改善箇所説明図

改善の内容

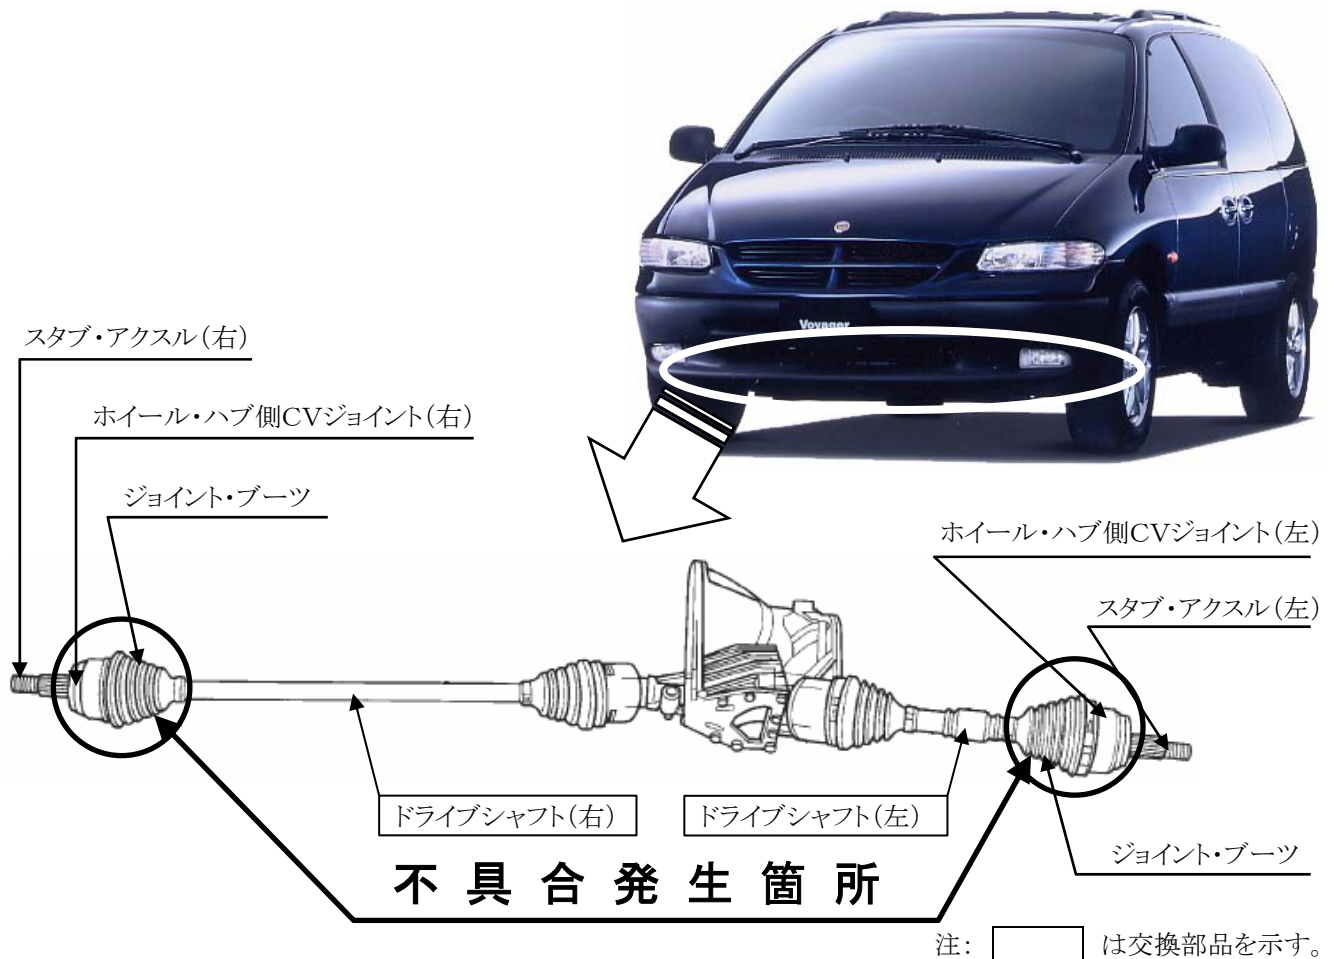
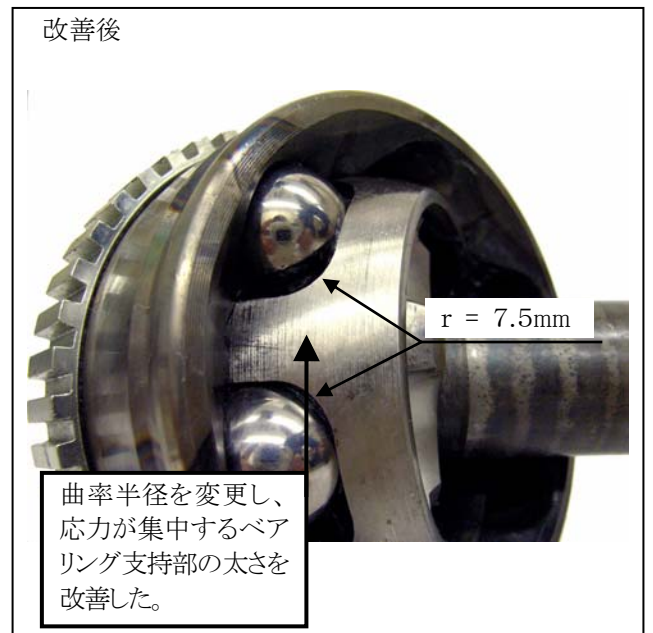
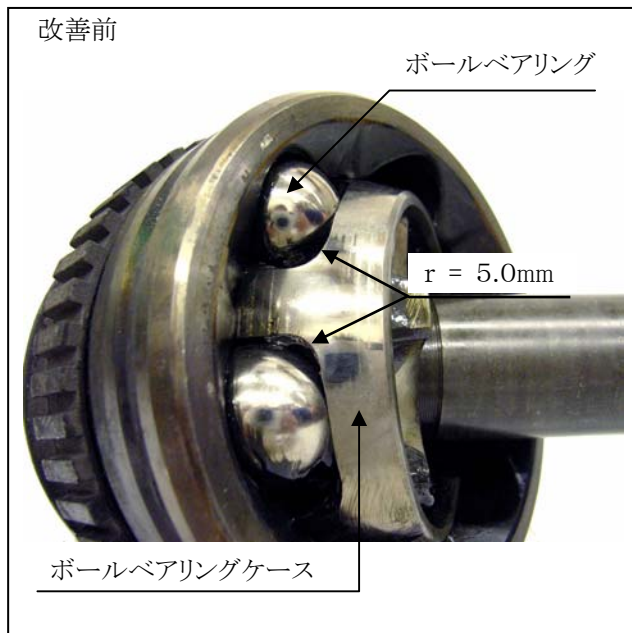
フロントドライブシャフトにおいて、ホイール側ジョイント部のボールベアリングケースの強度が不足しているため、ハンドルのすね切りなどを頻繁に繰り返すと、当該ケースに亀裂が発生することがある。そのため、そのままの状態で使用を続けると、当該ケースが破損し、最悪の場合、走行不能となるおそれがある。

全車両、フロントドライブシャフトを対策品と交換する。

識別 : パワーステアリング・フルードのリザーブ・タンクの前側取付ボルト部に黄色ペイントを塗布する。
